Impianto fotovoltaico 'Cellere'

Regione Lazio, Provincia di Viterbo, Comune di Cellere e Comune di Tessennano

RISPOSTA ALLA RICHIESTA DI INTEGRAZIONI MiC

Il presente documento costituisce la relazione prodotta dalla Proponente in risposta alla *Richiesta di integrazioni documentali del Ministero della Cultura* di cui alla comunicazione della Soprintendenza Speciale per il PNRR prot. MIC|MIC_SS-PNRR|21/07/2022|0001743-P| con riferimento alla Procedura di Valutazione di Impatto Ambientale inerente il progetto di un impianto fotovoltaico "Cellere" con potenza nominale pari a 31,67 MW, e delle relative opere di connessione alla RTN, localizzato nel Comune di Cellere (VT) mentre la sottostazione elettrica utente per la connessione alla RTN ricade nel Comune di Tessennano (VT) – ID_VIP 7811.

Figura 1. Sesto di impianto della siepe arborata perimetrale

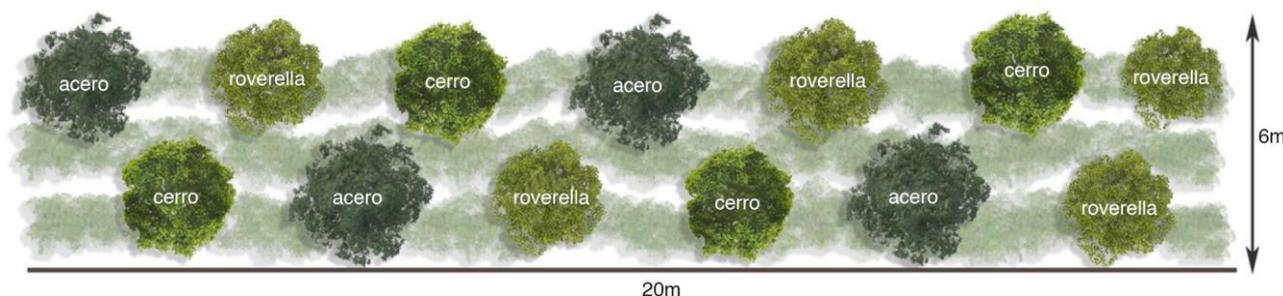
1.2.3 dove sono collocati gli interventi di mitigazione e il loro rapporto con le aree tutelate, data la prossimità di queste ai perimetri proposti;

Al fine di garantire una migliore occupazione dello spazio epigeo ed ipogeo, ridurre l'artificialità di un sesto geometrico tipico degli interventi a carattere antropico e comunque tenuto conto della funzione di mitigazione rivestita dalla siepe arborata, per la messa a dimora della vegetazione si prevede di adottare un modello sinusoidale fondato sulla creazione di file con andamento debolmente curvilineo, con braccio dall'asse di 0,5 m e periodo di 20 m. L'impianto lungo le file avverrà con collocazione sfalsata e, quindi, con sesto irregolare.

Onde evitare che con lo sviluppo di specie infestanti pioniere lo strato arbustivo ed i piani di vegetazione superiori vengano soffocati e quindi le specie di maggiore pregio non riescano ad attecchire correttamente, l'impianto delle specie arbustive avrà densità d'impianto pari a 1 pianta/m² mentre per il piano arboreo la densità sarà pari a 1 p.ta/10 m².

La necessità di utilizzare il sesto d'impianto sopradescritto nasce dall'esigenza di creare una naturalità diffusa nella siepe arborata che dovrà somigliare quanto più possibile alle siepi campestri spontanee

presenti nell'intorno territoriale. Le specie messe a dimora saranno distribuite in modo randomizzato affinché non si percepisca la natura antropica del popolamento vegetale.
